Keuringsverslag van een elektrische laagspanning- en zeer lage spanningsinstallatie

NIET CONFORM

Datum keuring: 03/11/2022

Straatnaam	Berkenlaan
Huisnummer	19
Busnummer	
Postcode	3600
Gemeente	GENK
Land	België

Afbeelding schakel- en verdeelbord:

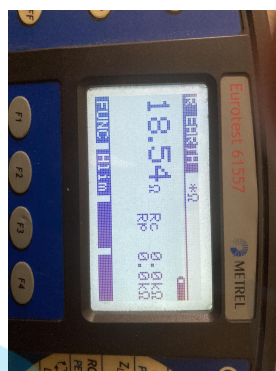
NOK

Visueel nazicht (algemeen)	NOK	Directe aanraking	NOK	Indirecte aanraking	OK
Aansluitingen	NOK	schema in bijlage door Aceg vzw	NA		
Equipotentiale verbindingen	OK	Doorsnede geleiders	NOK		
Continuïteit	OK	Verlichting / toestellen	OK

12.01 De waarde van de isolatieweerstand van één of meerdere stroombanen is kleiner dan 0,5M ohm (Boek 1 Onderafdeling 6.4.5.1.)

15.05 De deur en/of afschermplaat van het schakelbord dient (terug)geplaatst worden. Aanraking van onder spanning staande delen mogelijk. (Boek 1 Afdeling 5.1.4. en 5.3.5.1.A. en 4.2.2.3.)

15.09 De genaakbare, naakte onder spanning staande delen zijn onvoldoende afgeschermd. (Boek 1 Afdeling 5.1.4. en 4.2.2.3.)
